Dodatek č.3 - veřejná zakázka na stavební práce "Úspory energií - Nemocnice Jihlava"

ke sml. 5488/17
p. 1274EVROPSKÁ UNIE
Fond soudržnosti
Operační program Životní prostředí**DODATEK Č. 3
SMLOUVY O DíLO**uzavřené dne 18. 9. 2017 podle § 2586 a násl. zákona č. 89/2012, občanského zákoníku, ve znění
pozdějších předpisů, na akci**„Úspory energií – Nemocnice Jihlava“****I. Smluvní strany****Objednatel:**

Stavba: 31/R/2017 Nemocnice Jihlava
Objekt: Z01 Změnové listy - nabídky
Rozpočet: ZL 6 SO 01 - dlažba hlavní vstup

Stavba: **31/R/2017** **Nemocnice Jihlava**
 Objekt: **Z01** **Změnové listy - nabídky**
 Rozpočet: **ZL č.7** **SO 01 - strop nad hlavním vstupem**

P13

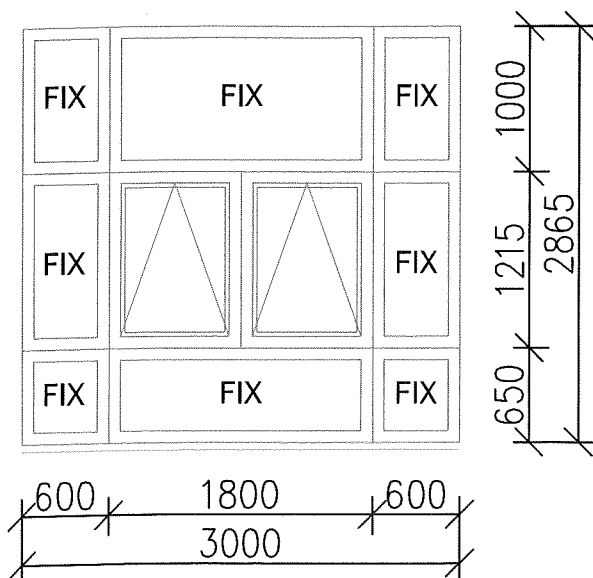
RÁM: PŮVODNÍ NÁVRH ŘEŠÍCÍ HLINIKOVÉ PROFILY VYPLNĚNÉ PĚNOU, BYL BĚHEM REALIZACE ZAMĚNĚN ZA KVALITNĚJŠÍ HLINIKOVOU KONSTRUKCI (ALUPROF SA) S LEPŠÍMI TEPELNĚ IZOLAČNÍMI VLASTNOSTMI
 – SYSTÉM POUŽÍVÁ VARIANTU PŘEPAŽENÍ KOMORY TEPELNÉHO MŮSTKU, VYTVOŘENÍ TZV. "4 KOMOROVÉHO" PROFILU
 – RÁM BUDE PO OBVODU ZAKRYT ZATEPLOVACÍM SYSTÉMEM V MIN. ŠÍŘI 40mm

P14

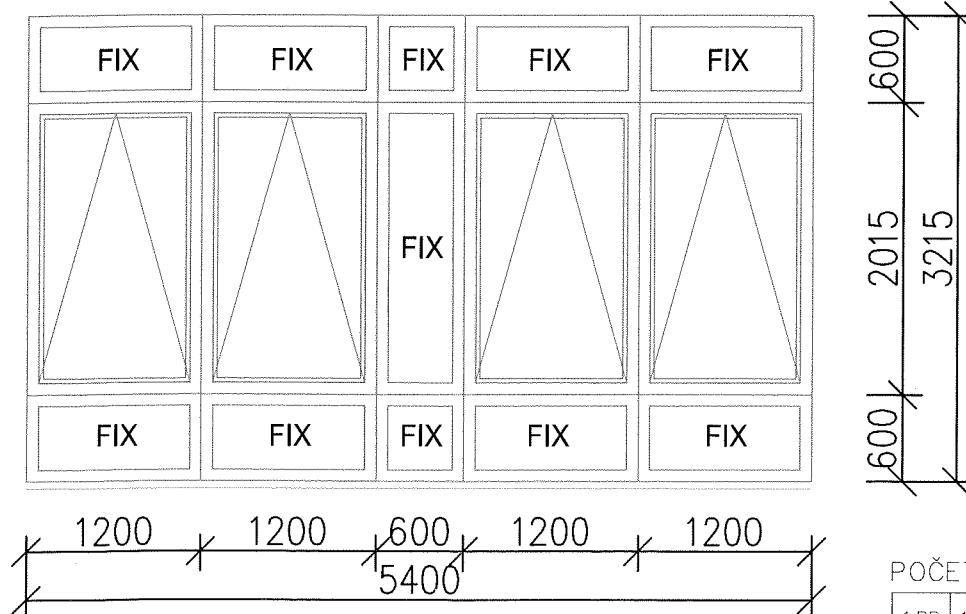
RÁM: PŮVODNÍ NÁVRH ŘEŠÍCÍ HLINÍKOVÉ PROFILY VYPLNĚNÉ PĚNOU, BYL BĚHEM REALIZACE ZAMĚNĚN ZA KVALITNĚJŠÍ HLINÍKOVOU KONSTRUKCI (ALUPROF SA) S LEPŠÍMI TEPELNĚ IZOLAČNÍMI VLASTNOSTMI

- SYSTÉM POUŽÍVÁ VARIANTU PŘEPAŽENÍ KOMORY TEPELNÉHO MŮSTKU, VYTVOŘENÍ TZV. "4 KOMOROVÉHO" PROFILU
- RÁM BUDE PO OBVODU ZAKRYT ZATEPLOVACÍM SYSTÉMEM V MIN. ŠÍŘI 40mm

P15

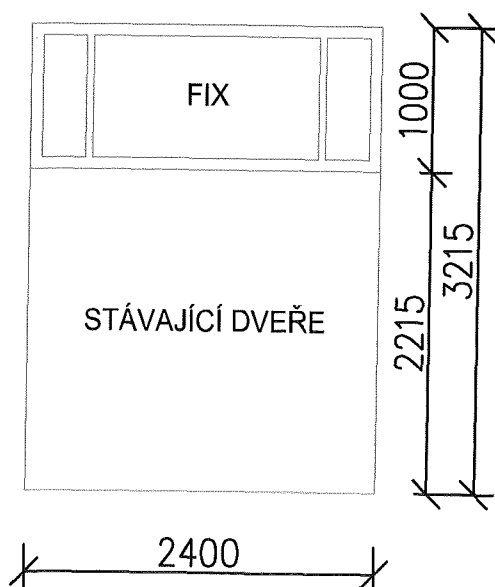
RÁM: PŮVODNÍ NÁVRH ŘEŠÍCÍ HLINIKOVÉ PROFILY VYPLNĚNÉ PĚNOU, BYL BĚHEM REALIZACE ZAMĚNĚN ZA KVALITNĚJŠÍ HLINIKOVOU KONSTRUKCI (ALUPROF SA) S LEPŠÍMI TEPELNĚ IZOLAČNÍMI VLASTNOSTMI

- SYSTÉM POUŽÍVÁ VARIANTU PŘEPAŽENÍ KOMORY TEPELNÉHO MŮSTKU, VYTVOŘENÍ TZV. "4 KOMOROVÉHO" PROFILU
- RÁM BUDE PO OBVODU ZAKRYT ZATEPLOVACÍM SYSTÉMEM V MIN. ŠÍŘI 40mm

P19

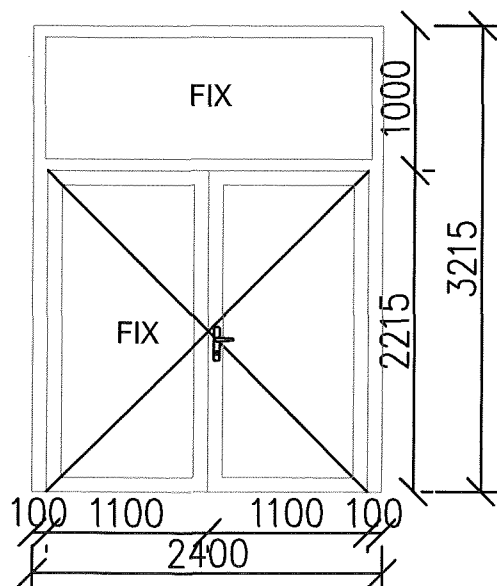
RÁM: PŮVODNÍ NÁVRH ŘEŠÍCÍ HLINÍKOVÉ PROFILY VYPLNĚNÉ PĚNOU, BYL BĚHEM REALIZACE ZAMĚNĚN
ZA KVALITNĚJŠÍ HLINÍKOVOU KONSTRUKCI (ALUPROF SA) S LEPŠÍMI TEPELNĚ IZOLAČNÍMI VLASTNOSTMI
– SYSTÉM POUŽÍVÁ VARIANTU PŘEPAŽENÍ KOMORY TEPELNÉHO MŮSTKU, VYTVOŘENÍ TZV. "4 KOMOROVÉHO" PROFILU
– RÁM BUDE PQ OBVODU ZAKRYT ZATEPLOVACÍM SYSTÉMEM V MIN. ŠÍŘI 40mm

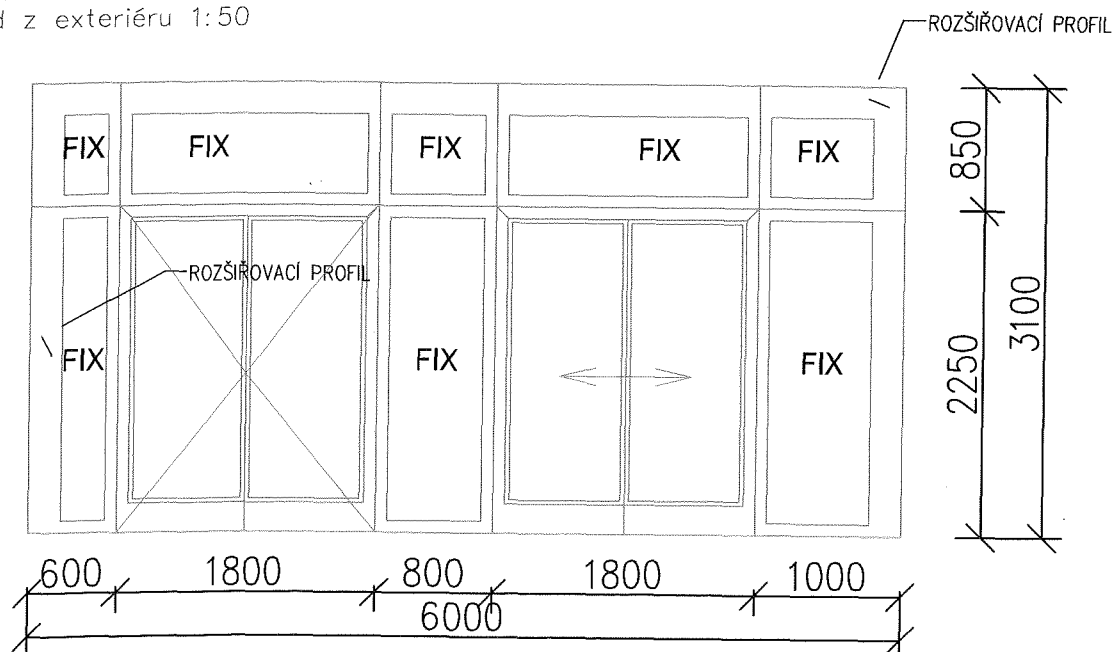
PŮVODNÍ NÁVRH ŘEŠÍCI HLINÍKOVÉ PROFILY VYPLNĚNÉ PĚNOU, BYL BĚHEM REALIZACE ZAMĚNĚN ZA KVALITNĚJŠÍ HLINÍKOVOU KONSTRUKCI (ALUPROF SA) S LEPŠÍMI TEPELNĚ IZOLAČNÍMI VLASTNOSTMI
 – SYSTÉM POUŽÍVÁ VARIANTU PŘEPAZENÍ KOMORY TEPELNĚHO MŮSTKU, VYTVOŘENÍ TZV. "4 KOMOROVÉHO" PROFILU
 – RÁM BUDE PO OBVODU ZAKRYT ZATEPLOVACÍM SYSTÉMEM V MIN. ŠÍŘI 40mm

P24

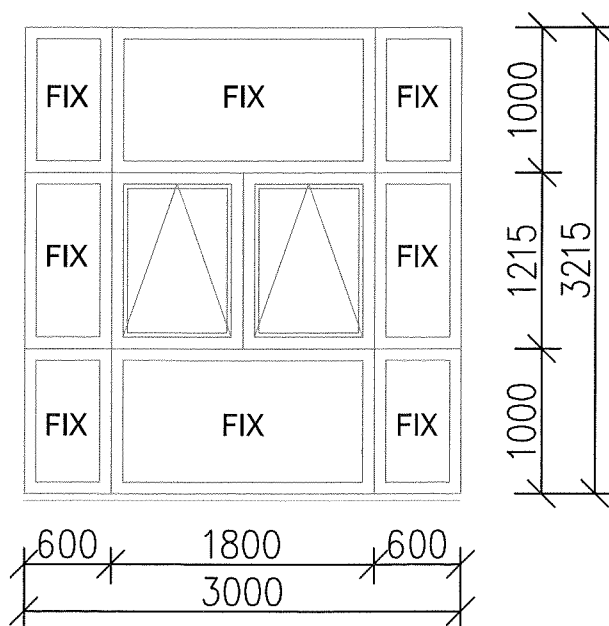
RÁM: PŮVODNÍ NÁVRH ŘEŠÍCÍ HLINÍKOVÉ PROFILY VYPLNĚNÉ PĚNOU, BYL BĚHEM REALIZACE ZAMĚNĚN ZA KVALITNĚJŠÍ HLINÍKOVOU KONSTRUKCI (ALUPROF SA) S LEPŠÍMI TEPELNĚ IZOLAČNÍMI VLASTNOSTMI
– SYSTÉM POUŽÍVÁ VARIANTU PŘEPAŽENÍ KOMORY TEPELNĚHO MŮSTKU, VYTVOŘENÍ TZV. "4 KOMOROVÉHO" PROFILU
